CENTRO COMERCIAL ÁQUA PORTIMÃO

**Avaliação experimental do desempenho do sistema
de ventilação e de controlo de fumo do parque
de estacionamento coberto**

Bouygues Imobiliária, S.A.

RELATÓRIO 144/2011 – NAICI

Figura 3 – Padrão do escoamento (vectores a azul) no decurso do ensaio 15

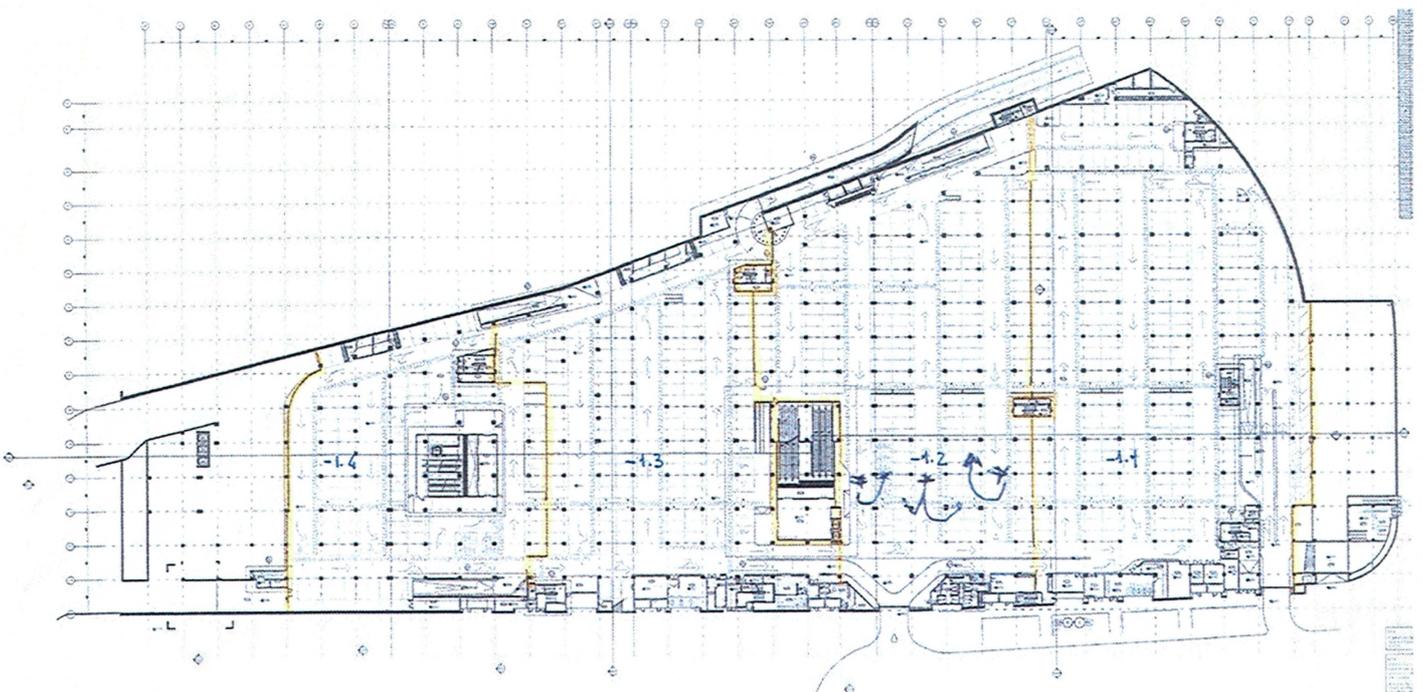
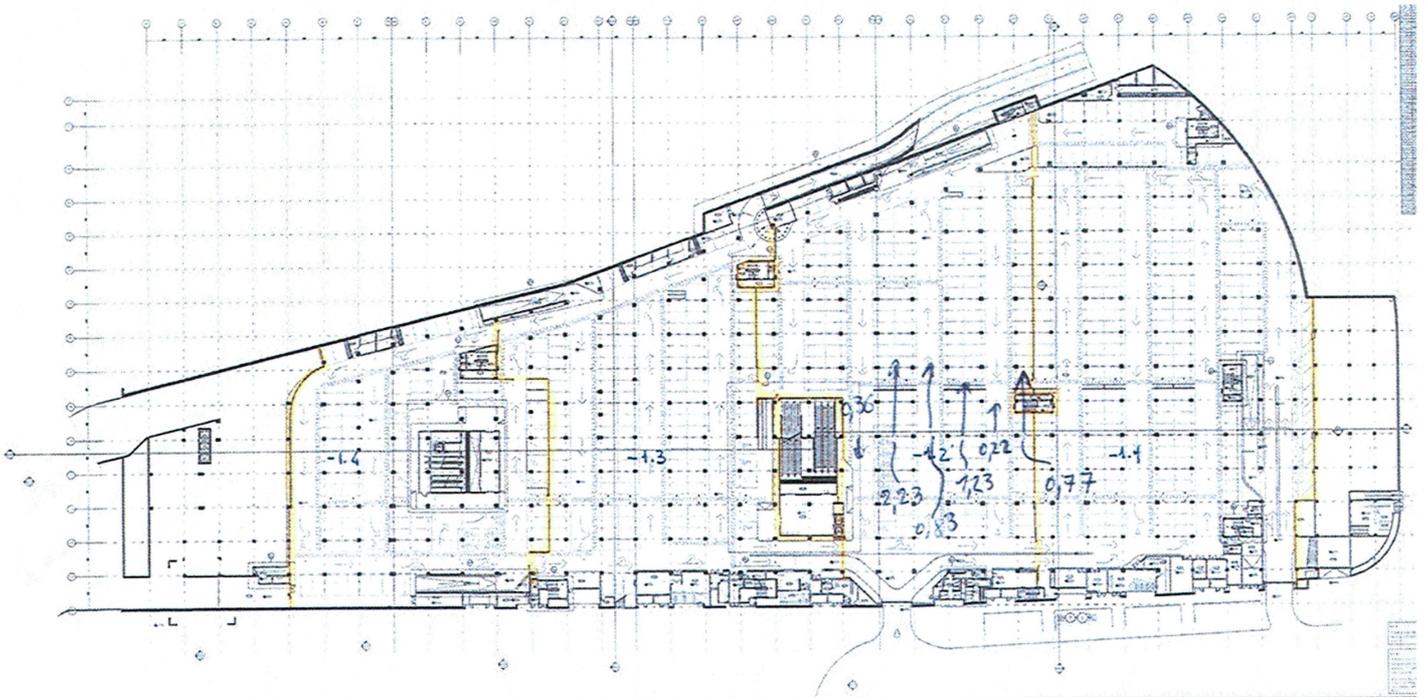
- b. Foram realizados os ensaios com a matriz de comando proposta pelo projectista.
 - c. No decurso deste ensaio verificou-se ser necessário desactivar o ventilador de impulso VTI -1.2.2.

- d. Considera-se que o desempenho do sistema de controlo de fumo nesta zona será adequado desde que seja desactivado o ventilador de impulso referido.

Figura 5 – Padrão do escoamento (vectores a azul) no decurso do ensaio 14

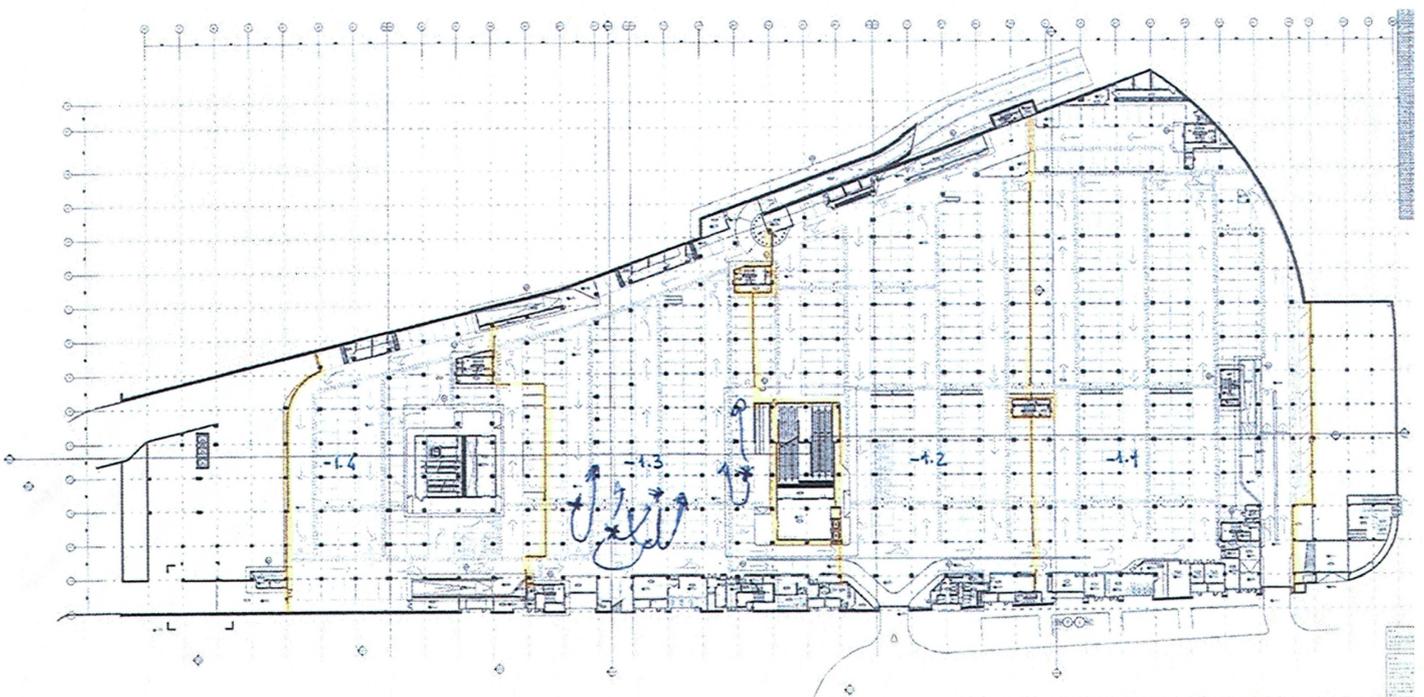
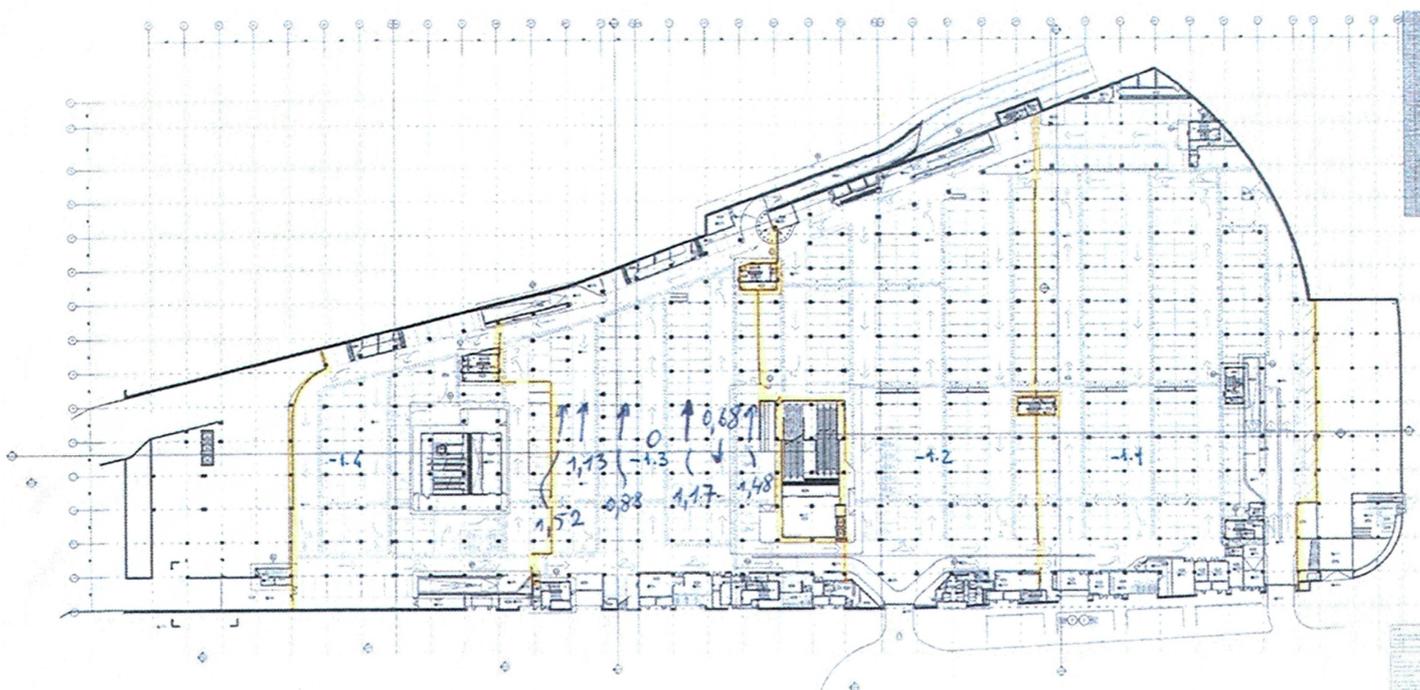
- b. Foram realizados os ensaios com a matriz de comando proposta pelo projectista.
 - c. Verificou-se que o conjunto de ventiladores de insuflação activos mantinha a zona sinistrada inadequadamente em pressão positiva. Para manter a zona sinistrada em depressão, foi reduzida a velocidade dos ventiladores de insuflação VI -1.3.1 A/B/C.

- d. Verificou-se que a existência de vãos abertos para outros pisos e para o exterior na proximidade dos ventiladores de exaustão pode degradar o desempenho do sistema de controlo de fumo uma vez que, tendencialmente, uma parte do caudal de exaustão é captado directamente a partir desses vãos, resultando daí um menor caudal de varrimento do piso sinistrado. Para evitar essa degradação do desempenho, devem ser encerradas as cortinas resistentes ao fumo BF -1.1 e BF -2.4.

- e. Verificou-se ser necessário, para a melhoria do desempenho do sistema de controlo de fumo, manter aberto o portão corta-fogo que faz a separação entre as zonas -1.2 e -1.3 do lado Sul. Note-se que nesta zona a distância entre lugares de estacionamento é superior a 25 m, não sendo expectável a ocorrência fácil de propagação de incêndio por esta via enquanto o sistema de controlo de fumo se mantiver em funcionamento, uma vez que o sentido do escoamento mantém o fumo no interior da zona sinistrada.

- f. Uma vez implementadas as alterações referidas, considera-se que o desempenho do sistema de controlo de fumo nesta zona será adequado.
7. No que respeita à ocorrência de detecção de incêndio na zona -2.1 deve referir-se o seguinte:

Figura 9 – Padrão do escoamento (vectores a azul) no decurso do ensaio 8

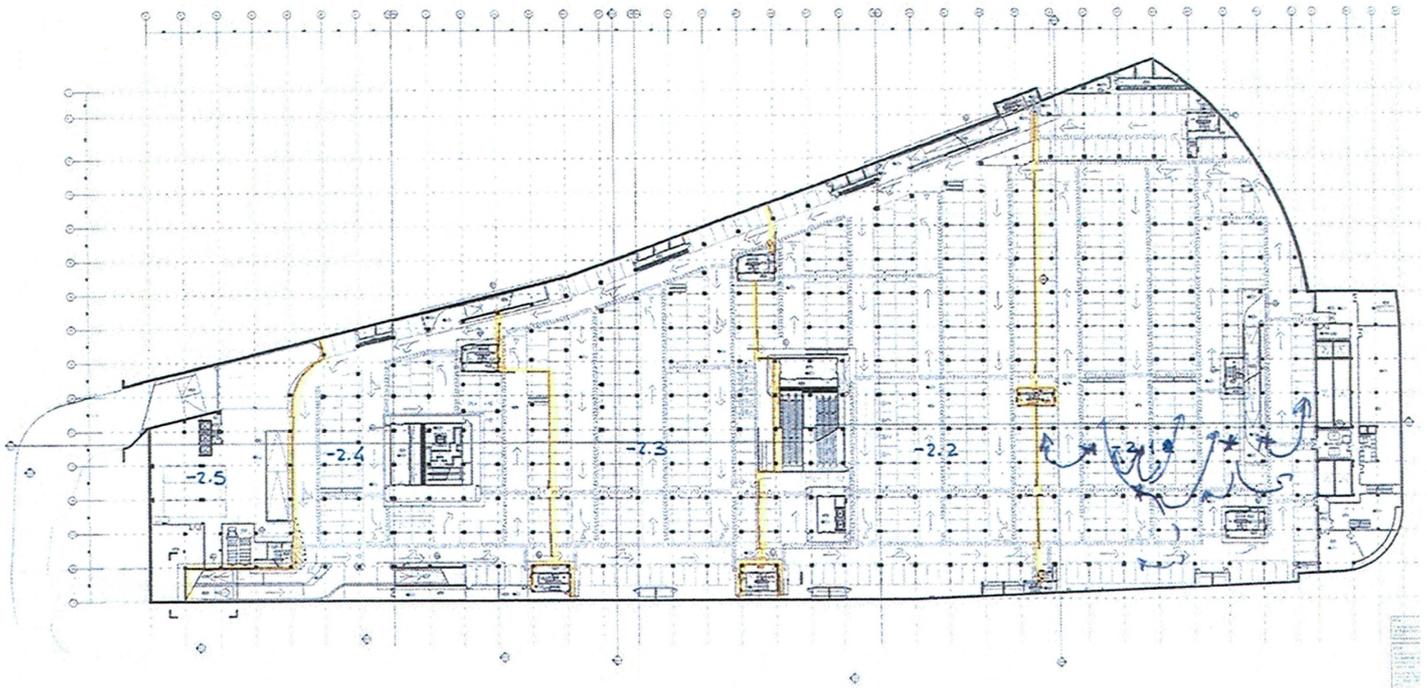
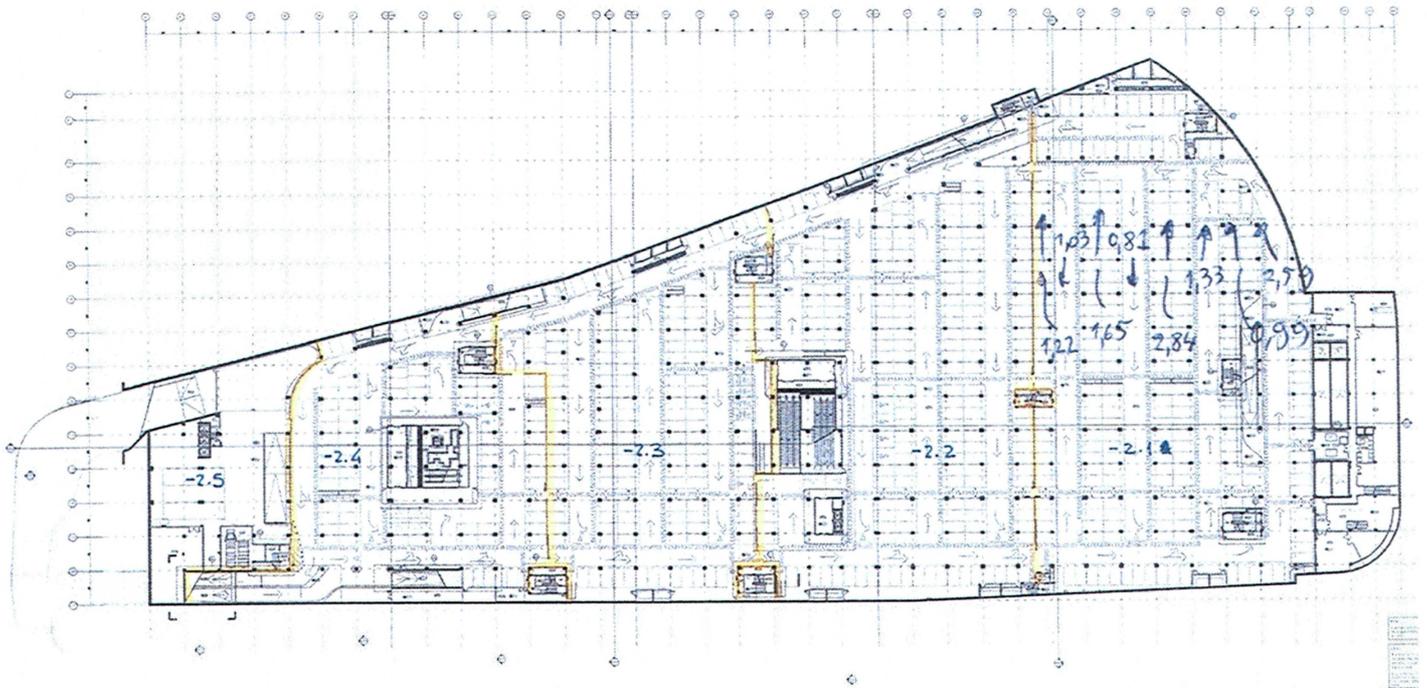
- b. Foram realizados os ensaios com a matriz de comando proposta pelo projectista.
 - c. No decurso deste ensaio verificou-se que o ventilador de impulso VTI -2.1.6 estava inactivo, por avaria.

- d. Os resultados deste ensaio evidenciam que o desempenho do sistema de controlo de fumo nesta zona será adequado desde que o ventilador de impulso VTI -2.1.6 esteja em funcionamento.

Figura 11 – Padrão do escoamento (vectores a azul) no decurso do ensaio 9

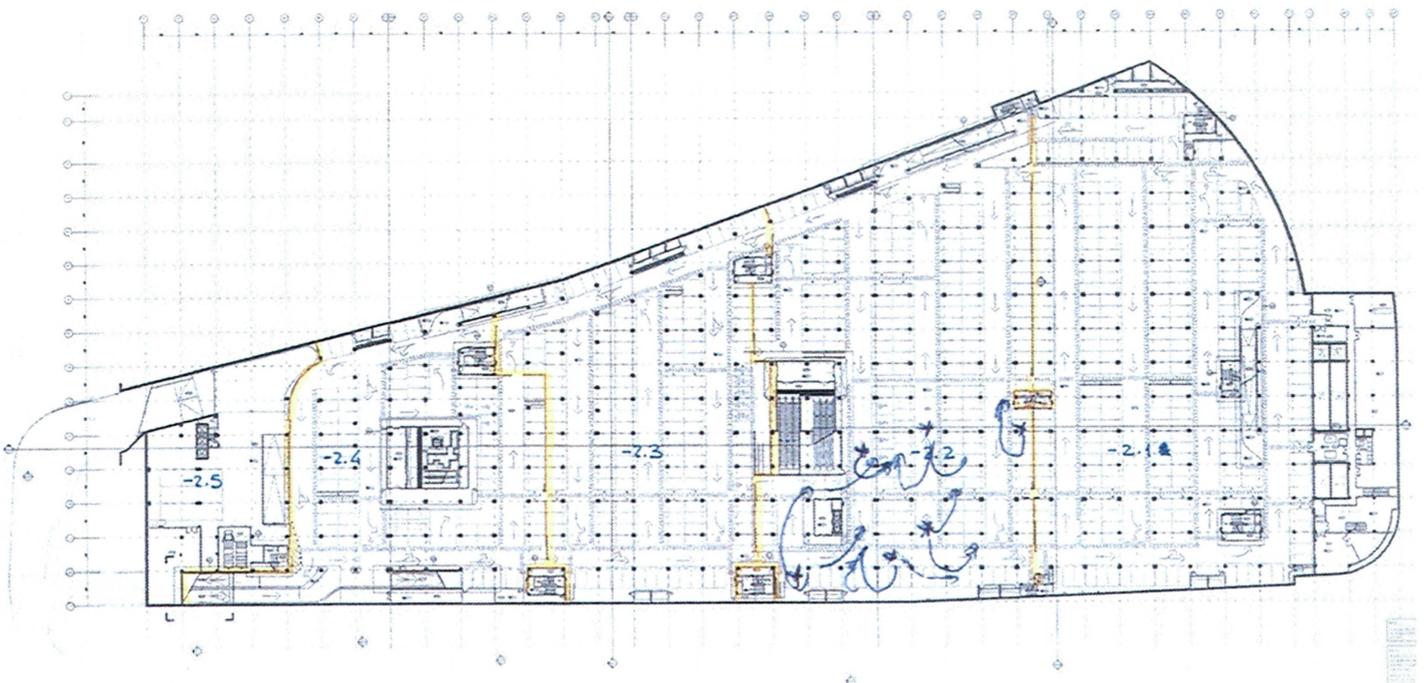
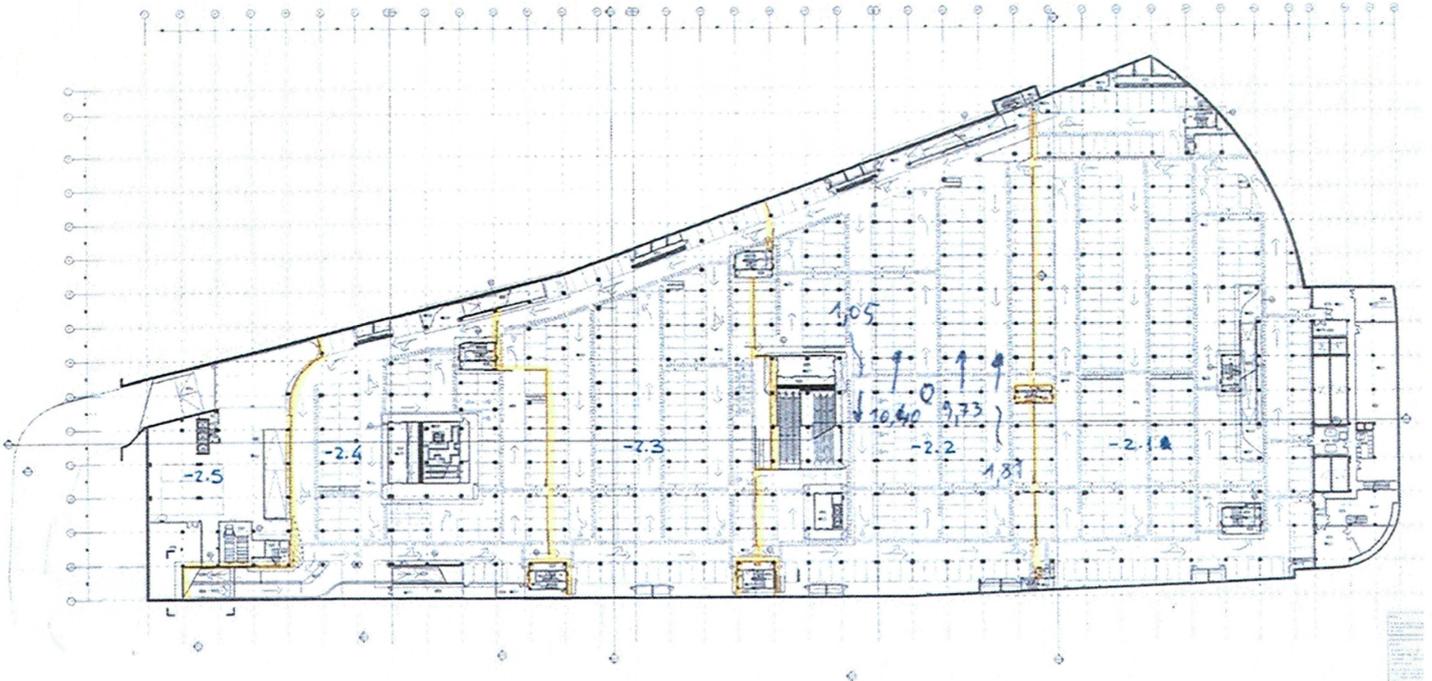
- b. Foram realizados os ensaios com a matriz de comando proposta pelo projectista.
 - c. Verificou-se que o conjunto de ventiladores de insuflação activos mantinha a zona sinistrada inadequadamente em pressão positiva.

- d. Para manter a zona sinistrada em depressão, foram desactivados os ventiladores de insuflação VI -1.1.3 A/B, VI -1.2.1 A/B, VI -1.2.4 A/B e VI -1.3.2 A/B.

- e. Uma vez implementadas as alterações referidas, considera-se que o desempenho do sistema de controlo de fumo nesta zona será adequado.
9. No que respeita à ocorrência de detecção de incêndio na zona -2.4 deve referir-se o seguinte:

Figura 15 – Padrão do escoamento (vectores a azul) no decurso do ensaio 11

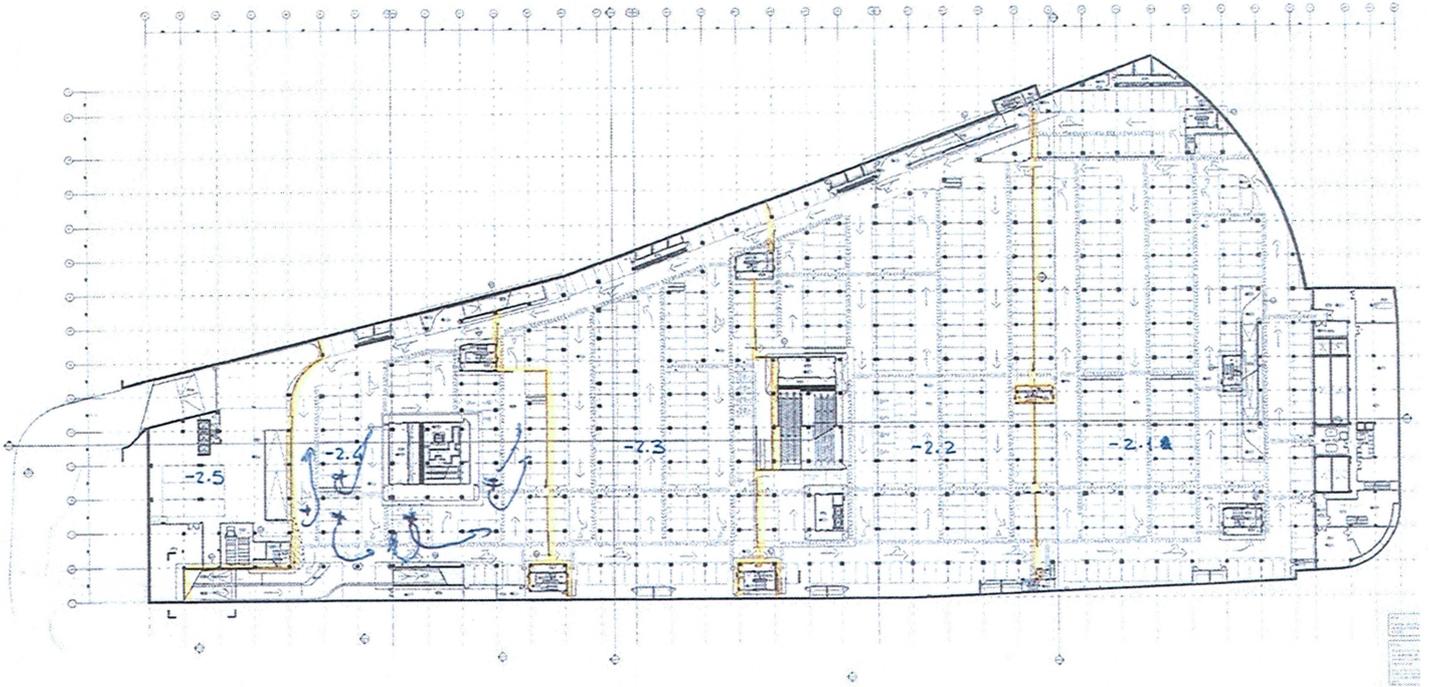
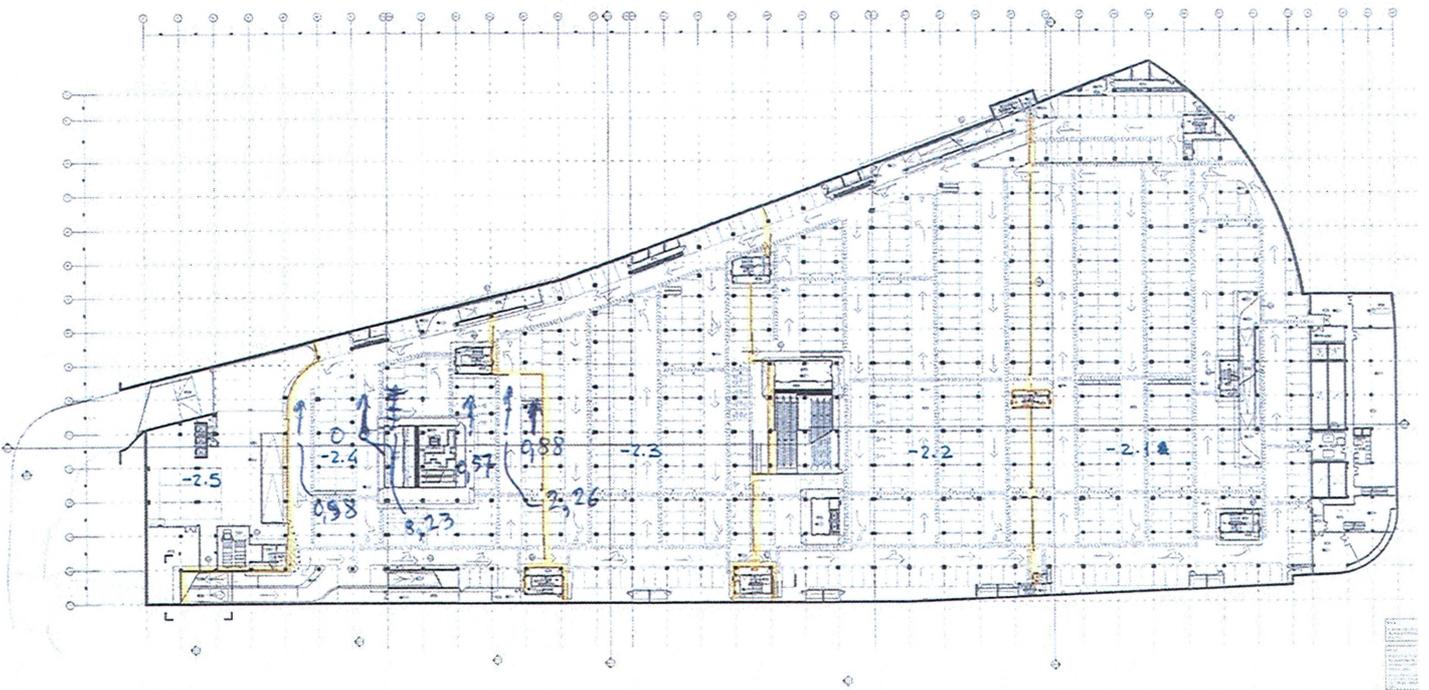
- b. Foram realizados os ensaios com a matriz de comando proposta pelo projectista.
 - c. Verificou-se que o conjunto de ventiladores de insuflação activos mantinha a zona sinistrada inadequadamente em pressão positiva.

- d. Para manter a zona sinistrada em depressão, foram desactivados os ventiladores de insuflação VI -1.4.2 A/B.
 - e. Uma vez implementadas as alterações referidas, considera-se que o desempenho do sistema de controlo de fumo nesta zona será adequado.
